**CCR-VIA -- COMITATO DI COORDINAMENTO REGIONALE PER LA
VALUTAZIONE D'IMPATTO AMBIENTALE**

Giudizio n° 4020 **Del** **21/09/2023**
Prot. n° 23/0250050 **Del** **12/06/2023**

Oggetto: Realizzazione e gestione di un impianto di recupero rifiuti non pericolosi

Tipo procedimento: Verifica di Assoggettabilità a VIA ai sensi dell'art. 19 del D.Lgs. 152/06 e ss.mm.ii.

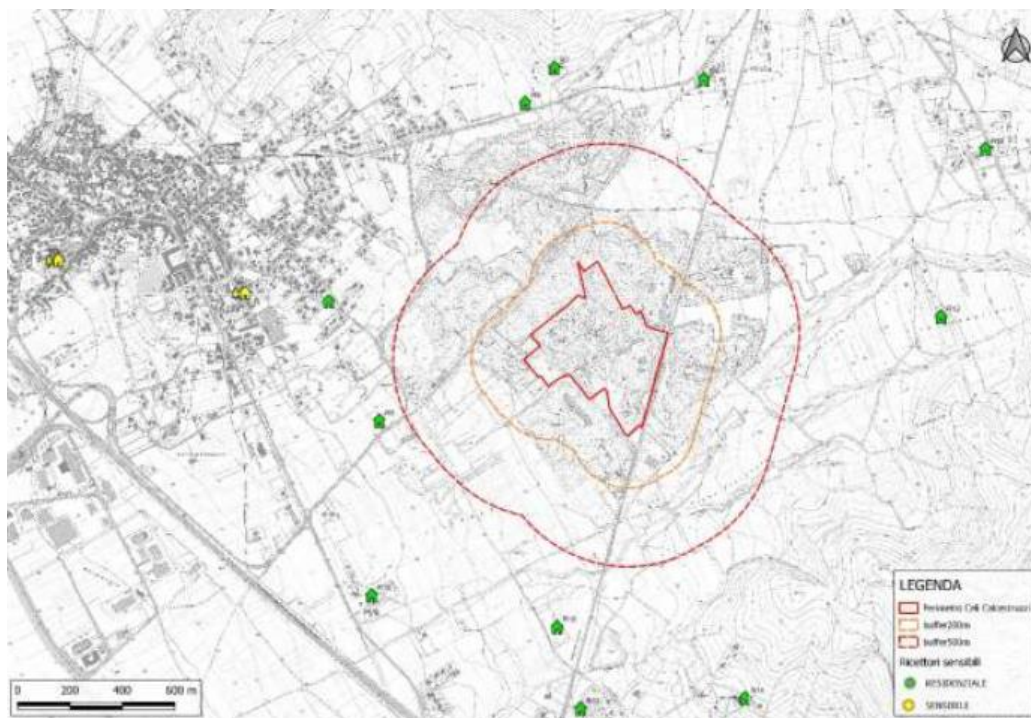
Rilevato che nella caratterizzazione delle sorgenti OD1 ed OD2:

- viene erroneamente impiegata una cappa statica su sorgenti non assimilabili a areali attive;
- viene erroneamente impiegata la portata di campionamento come portata di emissione propria della superficie areale;

4. Aggiornare lo studio di impatto odorigeno con:
 - a. descrizione delle sorgenti emissive OD1 e OD2, anche con documentazione fotografica, specificandone origine e geometria e fornirne una nuova caratterizzazione delle stesse, eseguita impiegando strumenti idonei alla natura della sorgente ovvero impiegando dati di letteratura relativi a sorgenti analoghe;
